Epinal, le 15 janvier 2015

RAPPORT DE L'INSPECTION DES INSTALLATIONS CLASSEES

Objet : Société PAVAFRANCE sise à GOLBEY

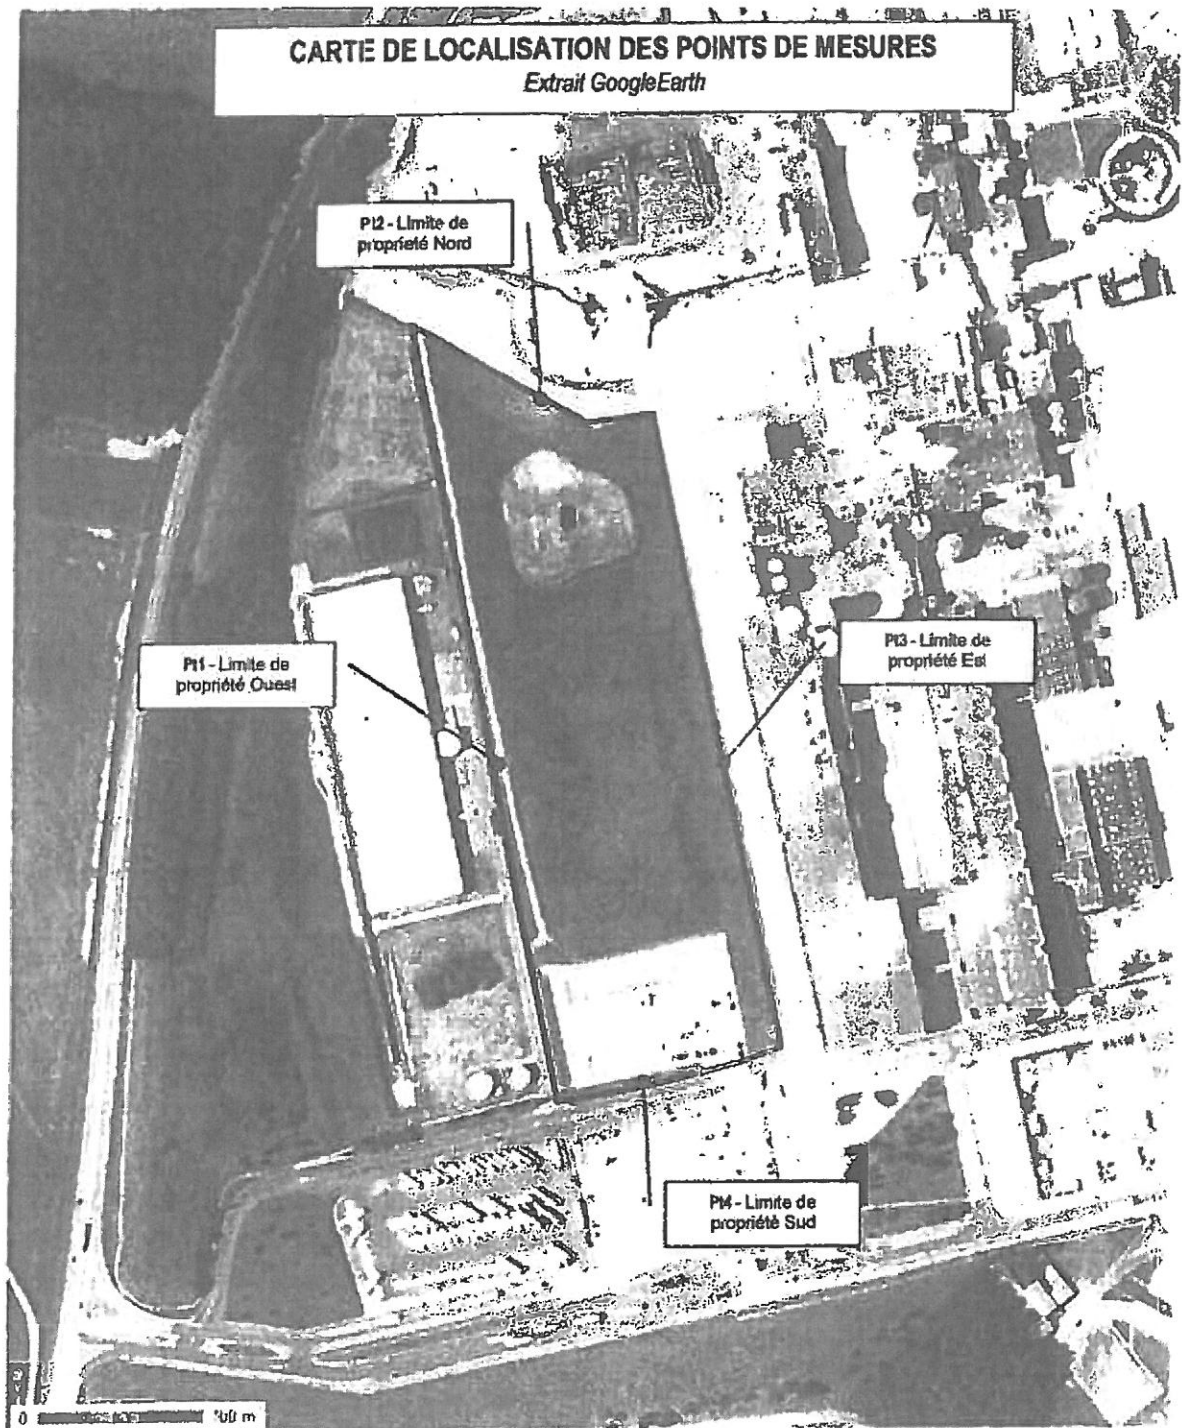
Le dossier de demande d'autorisation de 2011 indiquait un bruit résiduel de 63,5 dB(A) en période de nuit en limite de propriété. Afin de corroborer ces dires, la société PAVAFRANCE a fait réaliser des mesures du bruit en juin et juillet 2013 par la société ICF France.

D'après les rapports de mesures, des dépassements de niveaux sonores sont constatés sur deux points sur la limite contigüe avec la société NORSKE SKOG. Les résultats des mesures sont repris dans le tableau ci-dessous.

Les points de mesures 2 (Nord) et 3 (Est) sont situés sur la limite contigüe avec la société NSG.

D'après les résultats, on constate que le bruit résiduel au niveau des limites contigües avec la société NORSKE SKOG est supérieur à la valeur limite de 60 dB(A). Par conséquent la société PAVAFRANCE est dans l'impossibilité de respecter l'article 6.2 de l'arrêté préfectoral n° 233/2012 du 29 février 2012 modifié.

Le service de l'inspection des installations classées propose de modifier l'article 6.2 de l'arrêté préfectoral n° 233/2012 du 29 février 2012 modifié par « *Le niveau de bruit en limite de propriété de l'installation ne devra pas dépasser, lorsqu'elle est en fonctionnement, 70 dB(A) pour la période de jour et 60 dB(A) pour la période de nuit, sauf si le bruit résiduel pour la période considérée est supérieur à cette limite, notamment en limite Nord et Est du site côté NORSKE SKOG GOLBEY.* »
